VYSVĚTENÍ ZADÁVACÍ DOKUMENTACE

Zadavatel tímto v souladu s ust. § 98 zák. zák. č. 134/2016 Sb., o zadávání veřejných zakázek, poskytuje vysvětlení zadávací dokumentace k veřejné zakázce „**Rozšíření mateřské školy Dráček, Lysá nad Labem**“.

DETAIL PODLAHOVÉHO VYTÁPĚNÍ M1:5

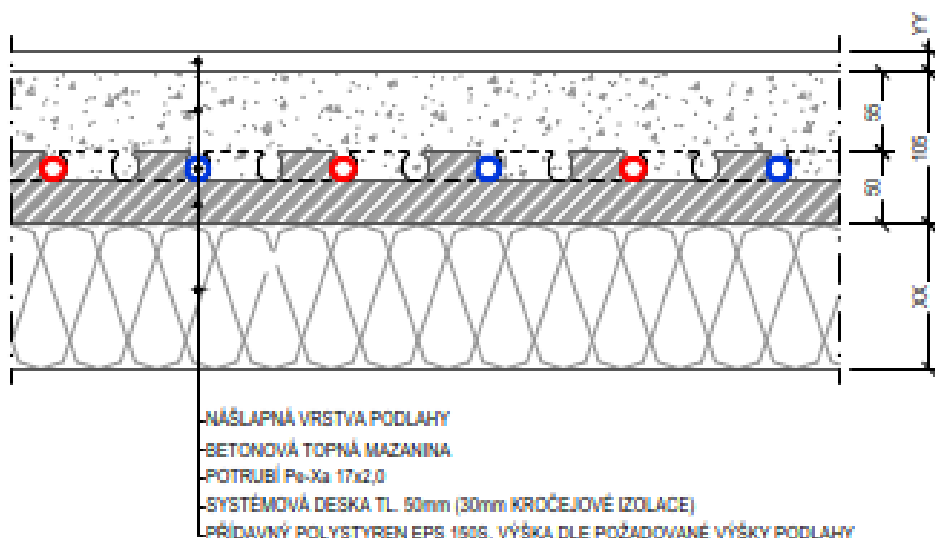
Na výkresech půdorysů 1. a 2.NP podlahového vytápění je popsána skladba se systémovou deskou tl. 5 cm. Podle technické zprávy a položek v soupisu prací má být ale instalace rozvodů podlahového vytápění provedena do montážní lišty kotvené k izolaci. Systémové desky podlah. vytápění nejsou v soupisu prací uvedeny.

Žádáme o vysvětlení.

Uvedení systémové desky V DPP je chyba, platí provedení do montážní lišty, proto není systémová deska v Soupisu prací uvedena.
